RN164

Aménagement dans le secteur de Mûr-de-Bretagne

Bilan de la concertation complémentaire
(janvier/février 2016)
Annexes

Objet : Aménagement de la RN164 dans le secteur de Mûr-de-Bretagne (section Caurel-Colmain)
Validation des modalités de la nouvelle phase de concertation publique

Commune de MUR DE BRETAGNE

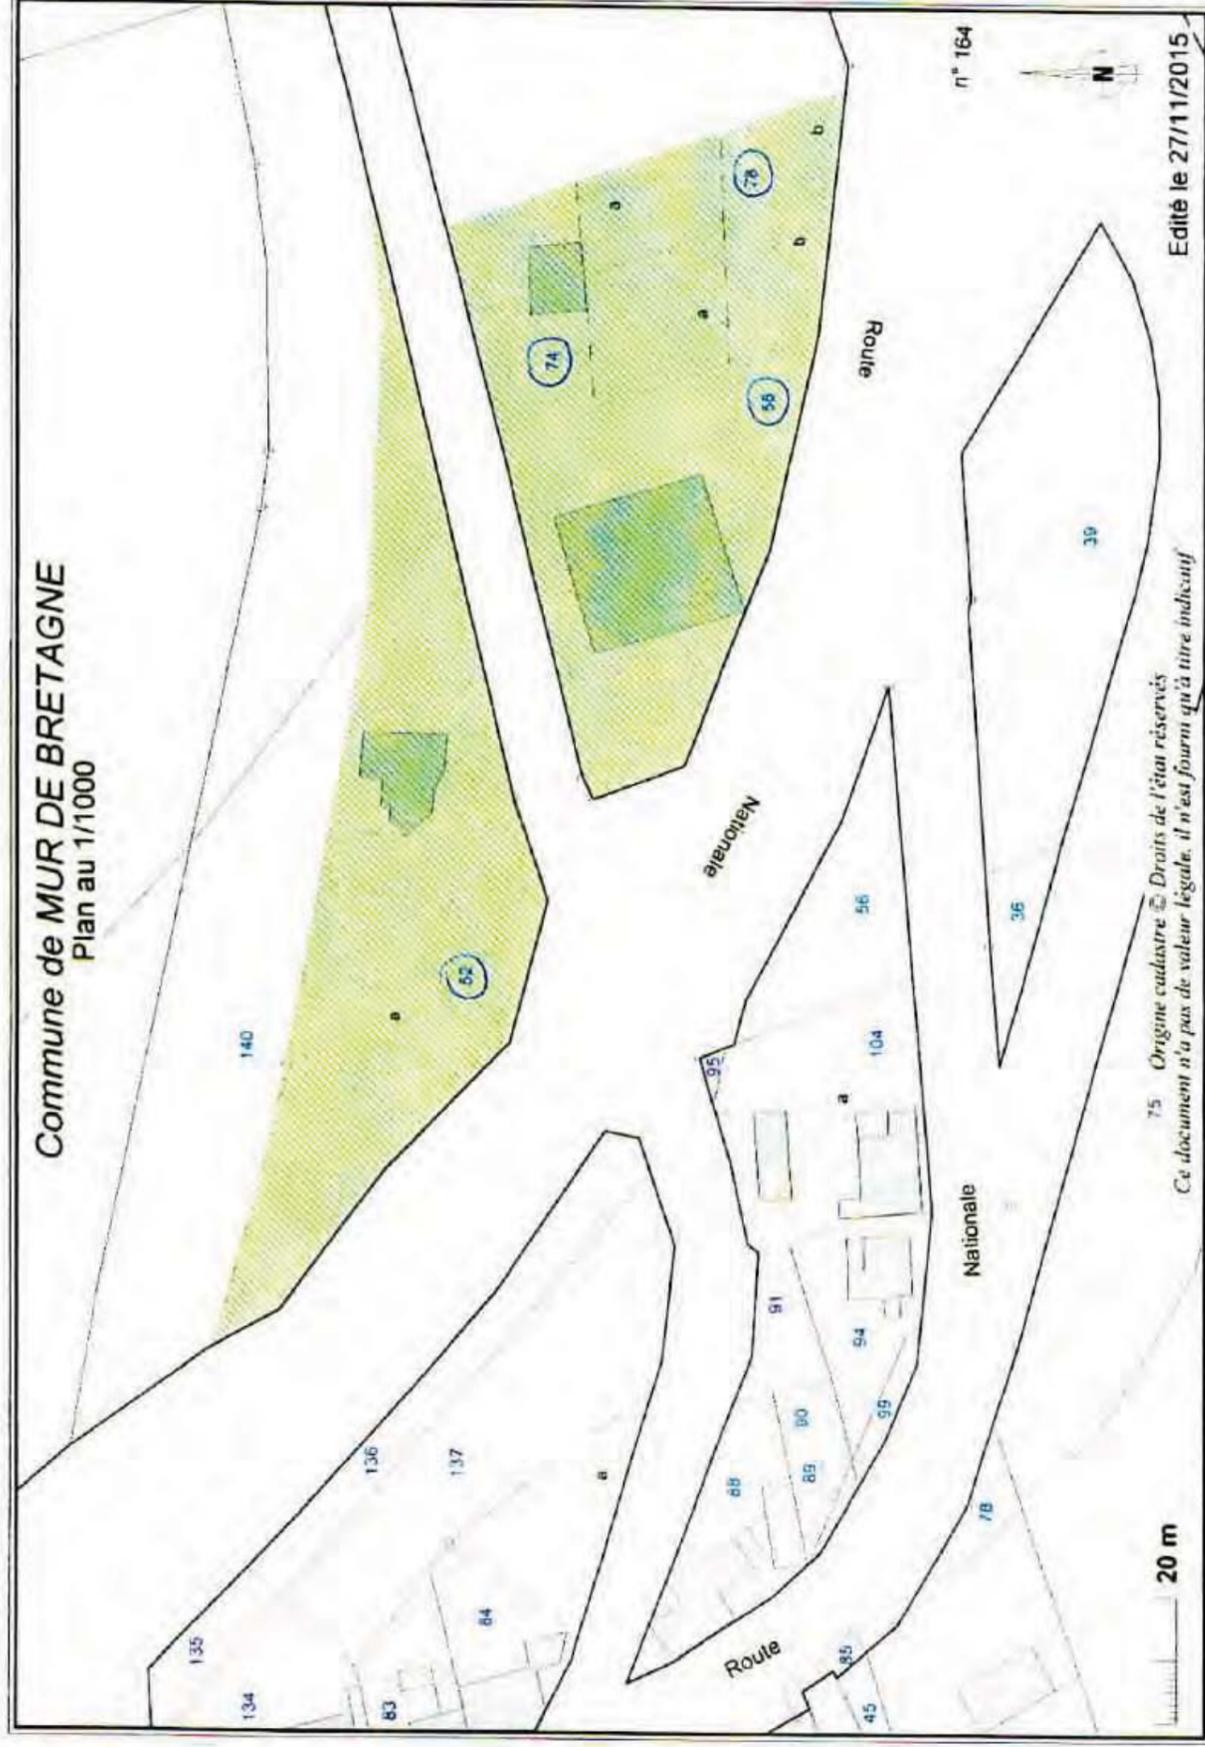
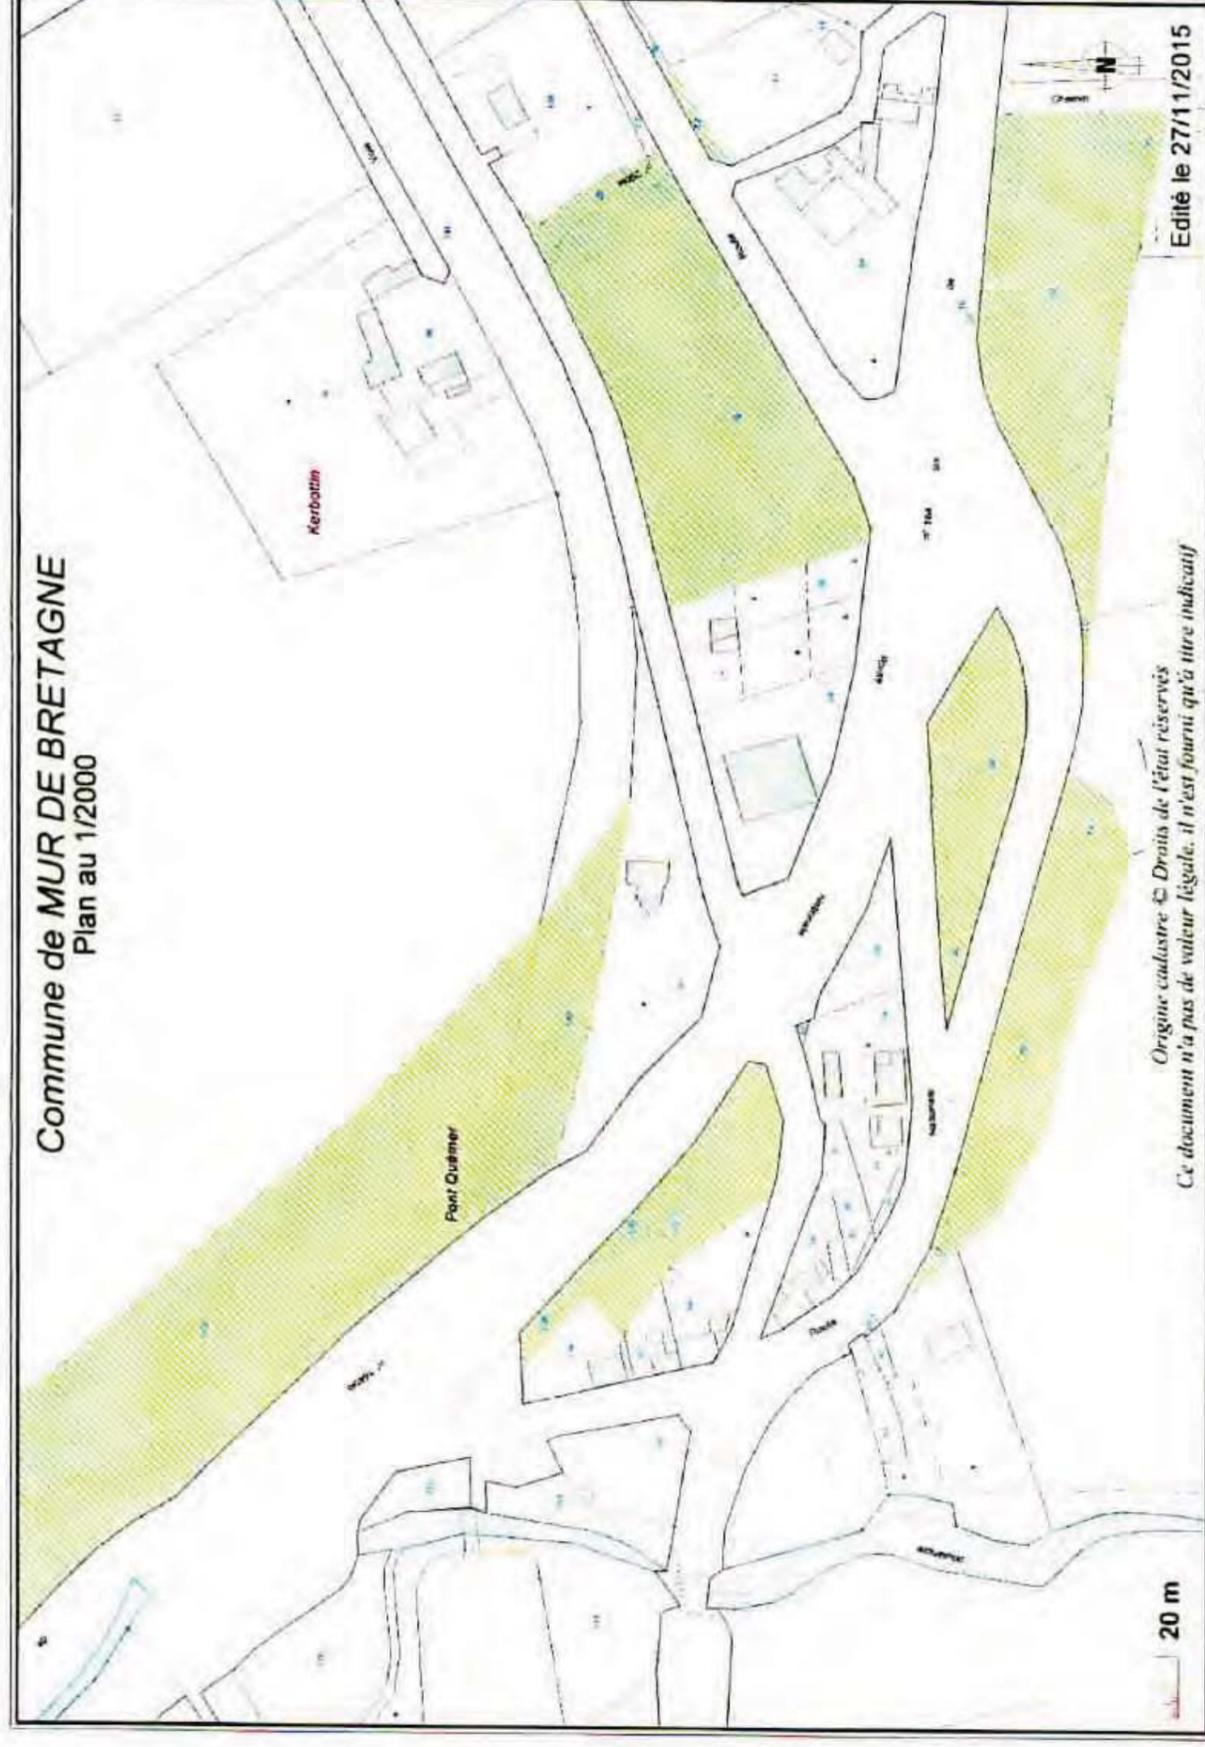
Après concertation, nous vous proposons une solution alternative aux différents tracés proposés et figurant dans le projet de dossier de concertation publique.

Le tracé que nous vous suggérons, figurant en pointillés, est décalé légèrement au Sud et à l'Ouest par rapport à la variante mixte proposée. Il comporte plusieurs avantages essentiels :

- il évite au maximum les habitations de Curlan ;
- il reprend les emprises foncières effectuées par l'Etat après expropriation (en vert hachuré sur le plan) ;
- il évite toute nouvelle expropriation dans le village de Curlan ;
- il prend en compte les deux ronds-points (tracé rose) prévus initialement sur la variante Sud ;
- il évite un nouveau rond-point (tracé noir) en plein milieu du village de Curlan, épargnant ainsi les propriétés bâties et non bâties.
